LANDKREIS  
**LÜCHOW-DANNENBERG**

Fachausschuss Bauen, Regionale  
Entwicklung und Wirtschaft am  
18.06.2026

**TOP 2:**  
**Neuaufstellung des Regionalen  
Raumordnungsprogramms -  
2. Entwurf - Freigabe für das  
Beteiligungsverfahren**

**VR 22 Prezelle**

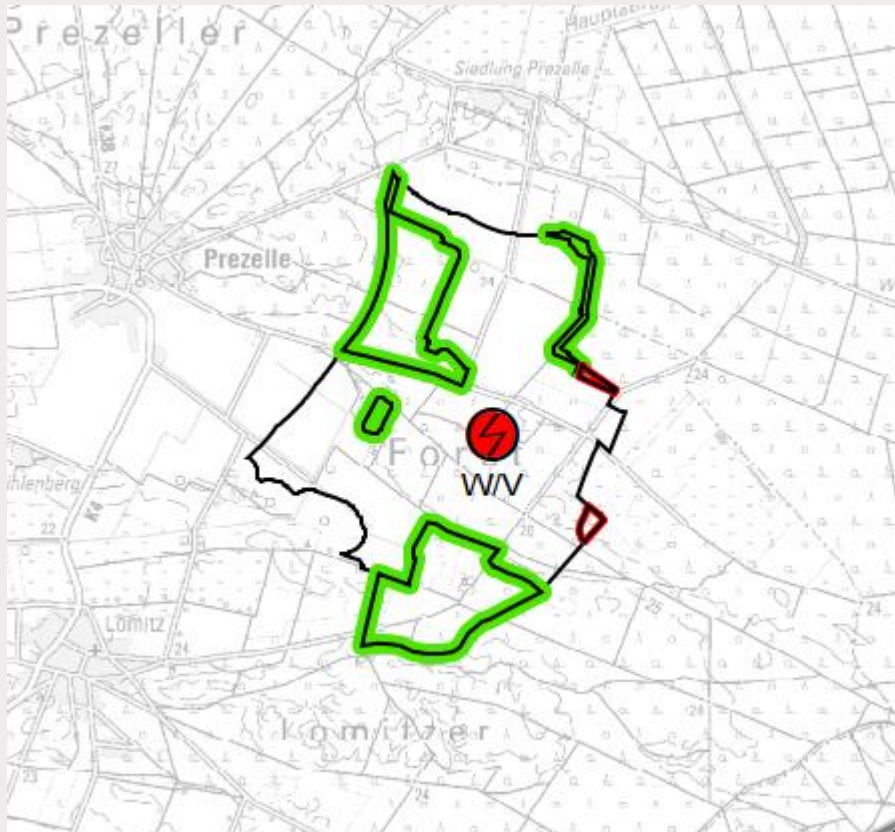
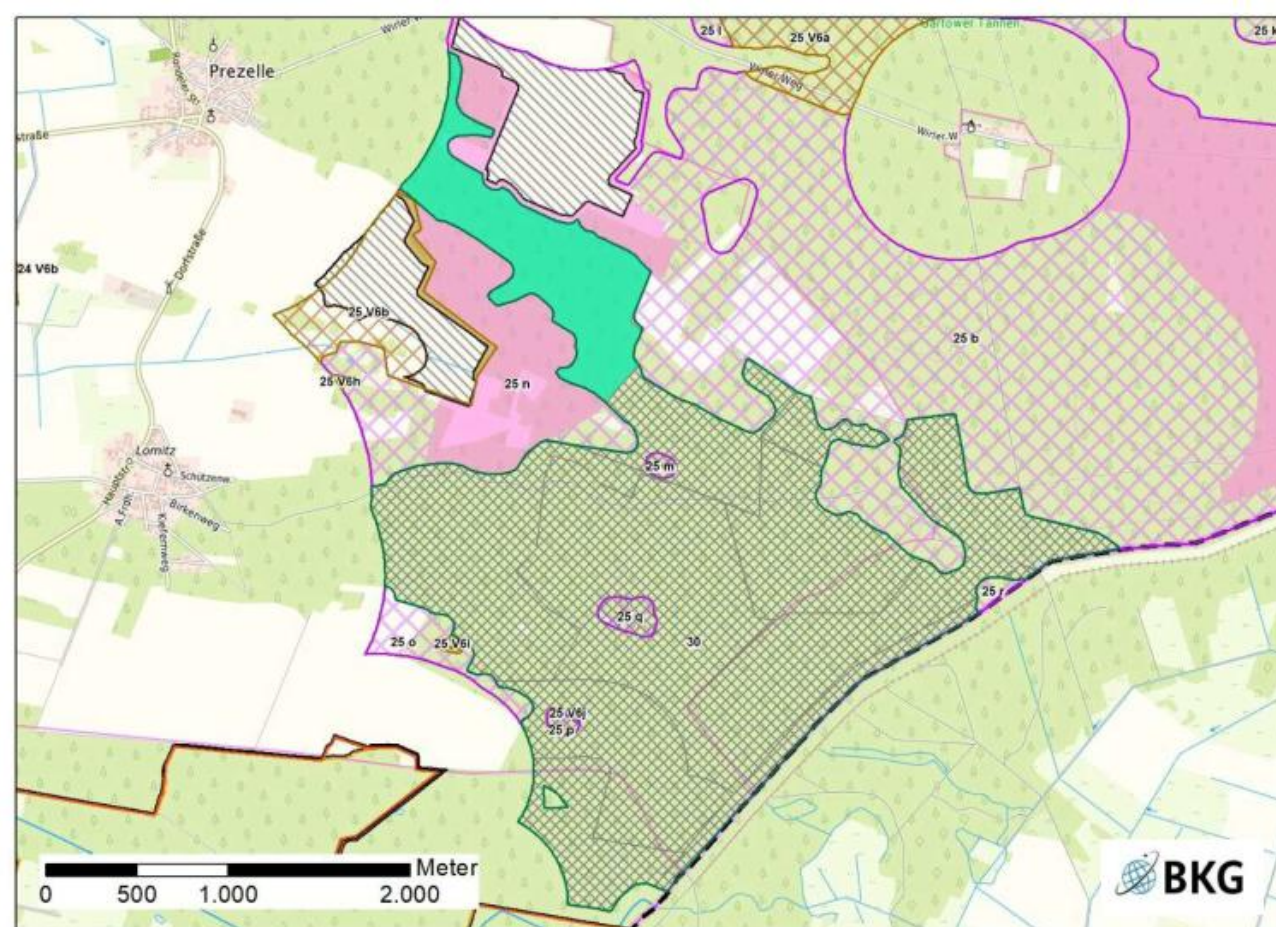
Neue Abgrenzung des VR Wind aufgrund:

- Entfall Bodenschutzwald (NW)
- Wegfall Abstandspuffer von 75m zum VR Wald  
→ Inanspruchnahme von VR Wald (NW)
- Aktualisierter avifaunistischer Daten (SW+ Mitte)

#### VR 23 Leisten Bestandswindpark

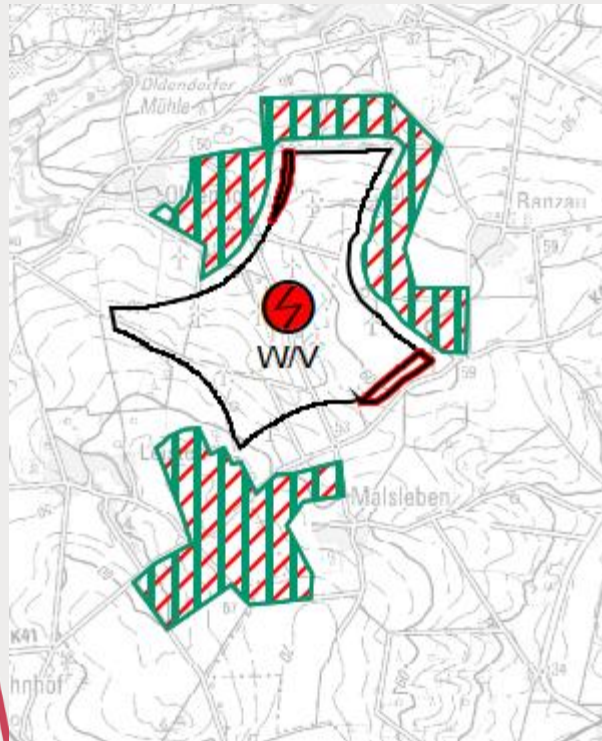
Neue Abgrenzung des VR Wind  
(Bestandsgebiet) aufgrund von Anpassung an  
Tabuzone A (Abstand Straße und Siedlung)

**VR 27 Lanze**

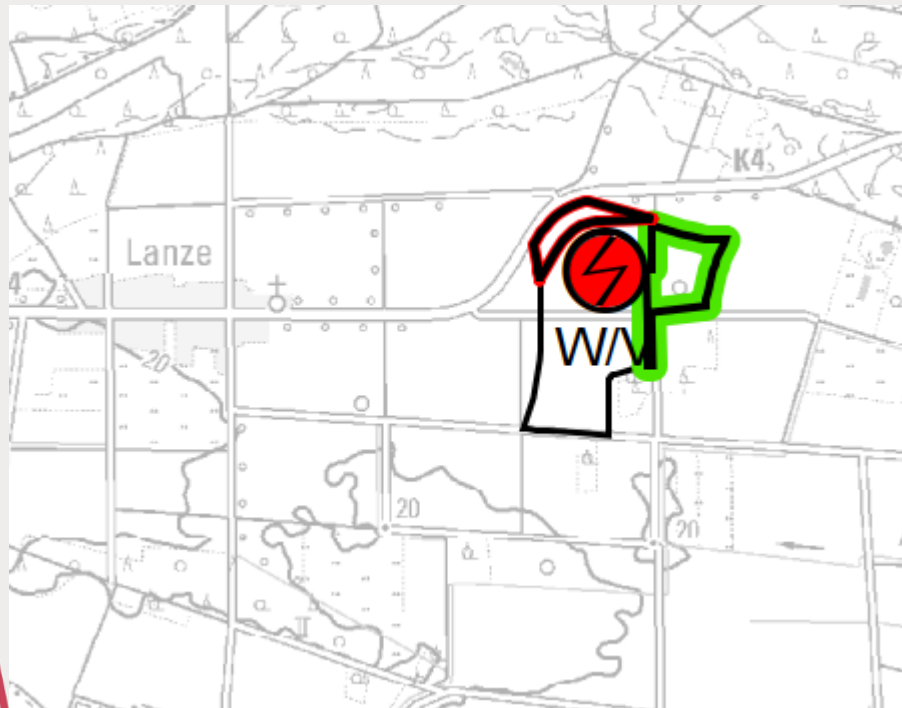
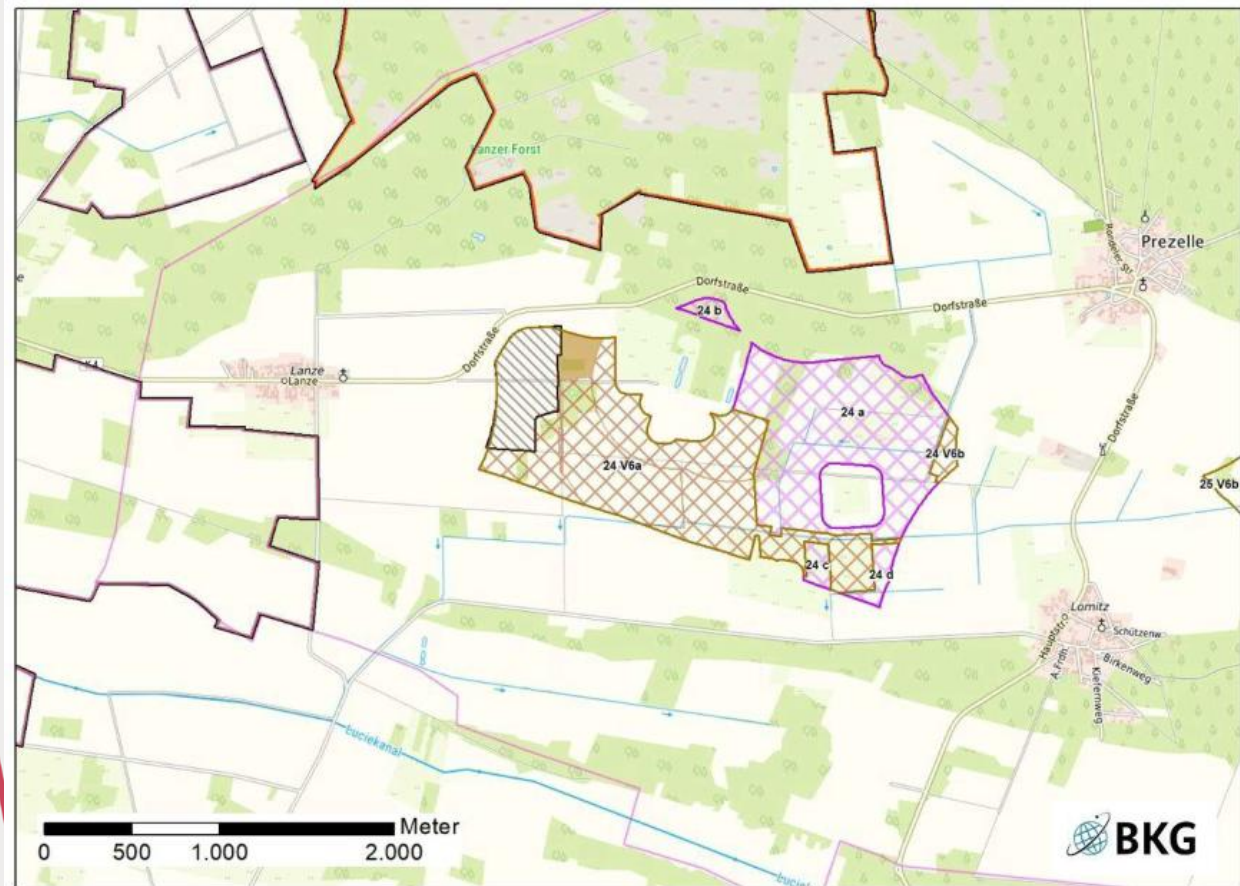
Neue Abgrenzung des VR Wind  
(Bestandsgebiet) aufgrund von Anpassung an  
Tabuzone A (Abstand Straße) und  
aktualisierter avifaunistischer Daten
